**Bericht zur Mitwirkung durch die Bevölkerung
gemäss §6 Planungs- und Baugesetz des Kantons Luzern vom 21. September – 20. Oktober 2015
zu den Bebauungsplänen Seetalplatz und der Nutzungsplanänderung**

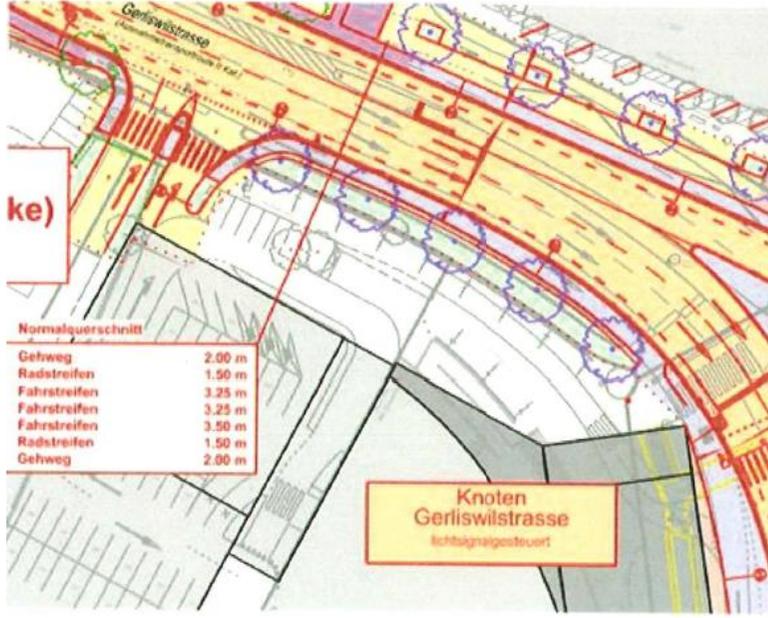
24	Als Grundeigentümer im Perimeter des Bebauungsplanes stel-

Nr.	Inhalt	Vorschlag durch Gemeinderat vom 18.11.2015	Entscheidungen Einwohnerrat vom 15.12.2015
	<p>len wir folgende Anträge.</p> <p>Punkt 1 Antrag auf Anpassung/ Ergänzung zu Art. 6 Abs. 3 und Art. 7 der Sonderbauvorschriften (SBV) und dem Situationsplan: Im Bereich der Feinerschliessung sollen unterirdische Bauten zulässig sein für die Erschliessung und die Parkierung (insbesondere Durchfahrtsanschluss).</p> <p>Begründung Im nördlichen Teil des Baubereichs A4 ist eine vollständige Überbauung zulässig. Ohne die Hauptnutzflächen zu beanspruchen, lässt sich die geforderte Durchfahrt auf der Höhe der Autoeinstellhalle (AEH) in den Untergeschossen gut realisieren. Optimaler Weise wird diese Durchfahrt gleichzeitig den Baubereich A5 unterirdisch erschliessen um zu vermeiden, dass Fahrzeuge aus der AEH des Baubereichs A5 zuerst in den Bereich der Feinerschliessung hinausfahren müssen um gleich anschliessend wieder in die Durchfahrt einzufahren. Dadurch würde der oberirdische Bereich der Feinerschliessung vom Verkehr entlastet.</p> <p>Ferner ermöglicht die Zulassung einer unterirdischen Verbindung der AEH zwischen den Baubereichen A4 und A5 eine Reduktion von oberirdischer Verkehrsfläche im Bereich der Feinerschliessung. Für den gesamten Betrachtungsperimeter könnte nur eine einzige gemeinsame Einfahrtsrampe zur AEH</p>	<p>Der Situationsplan wird angepasst: Der "Baubereich unterirdische Bauten" wird um den Bereich "Feinerschliessung" ergänzt. Eine Anpassung der Sonderbauvorschriften ist nicht notwendig.</p>	<p>Änderung angenommen.</p>
